Bakgrunn for vedtak

Etablering av dam og uttak av vann fra Langedalselva til Strandafjellet skisenter

Stranda kommune i Møre og Romsdal fylke

Tiltakshaver	Strandafjellet Skisenter AS
Referanse	202212014-13
Dato	14.11.2025
Ansvarlig	Silje Aakre Solheim
Saksbehandler	Anders Kvaløy Olsen

Figur 1: Oversikt over planlagt arealbruk. Figur fra søknaden.

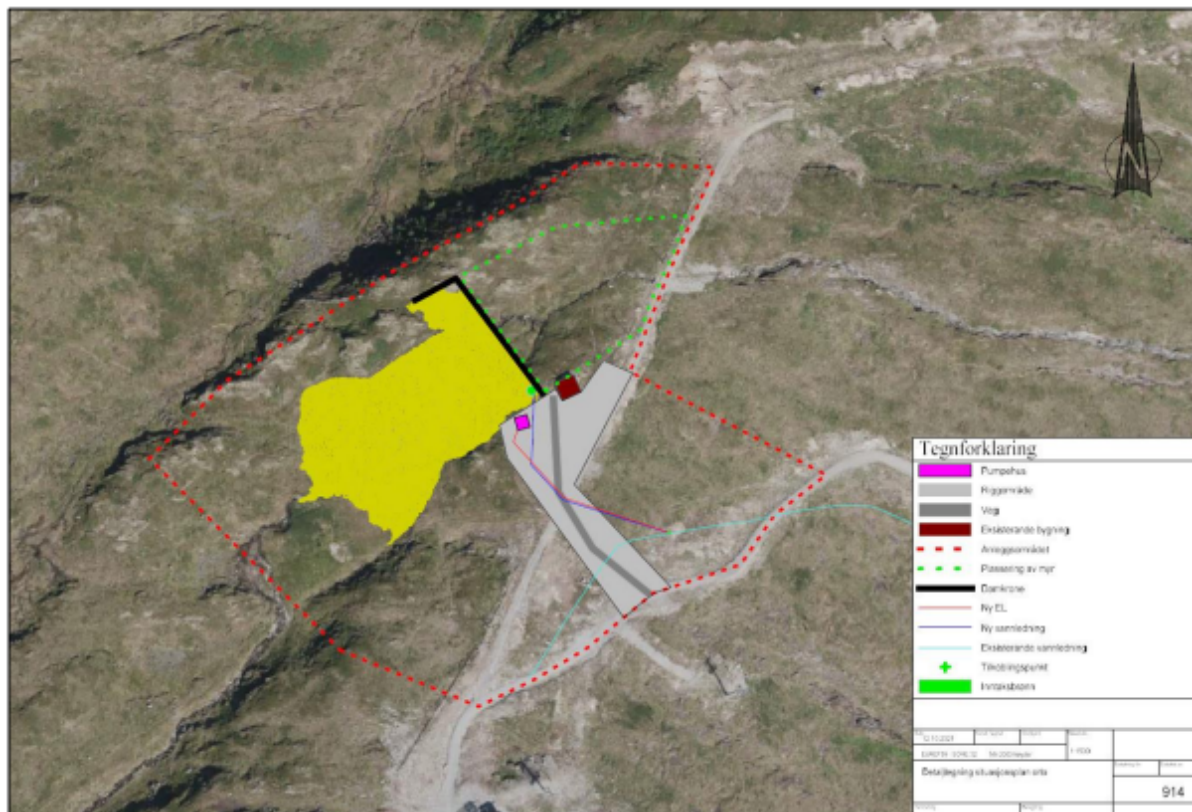
Området for dam er myrlendt, og det er planlagt å grave ut myr- og løsmasser (morenemasser) ned til fjell. Utgravd volum er beregna til å være om lag 5000 m³. Alle masser som blir tatt ut skal brukes til terrengbearbeiding i området, bl.a. oppfylling nedstrøms dam for tilpassing av terreng (vist som område stiplet med grønn farge i figur 1). Overløp er planlagt ledet forbi fyllingen i plastra renner.

Riggområdet skal tilbakeføres til naturlig terreng, så godt det lar seg gjøre. NVE vurderer at dammen, veganlegg til dammen og anleggsområdet vil kunne gi en viss innvirkning på landskapet og forringelsen av naturen som arena for friluftsliv. Vi mener likevel at effekten av tiltaket kan dempes og tilpasses terrenget. Planlagt betongdam er vurdert til å være i konsekvensklasse 2 (NVE sak 202111433). Hvis en betongdam i konsekvensklasse 2 skal tilpasses landskapet med masser i forkant må det etableres et lekkasjemålingssystem. Et alternativ kan være å bygge en fyllingsdam, som med samme volum trolig vil havne i en lavere konsekvensklasse. En fyllingsdam vil kunne oppfattes som et mindre ruvende element i landskapet. Det er ikke avgjørende for konsesjonsspørsmål hvilken damtype som velges.
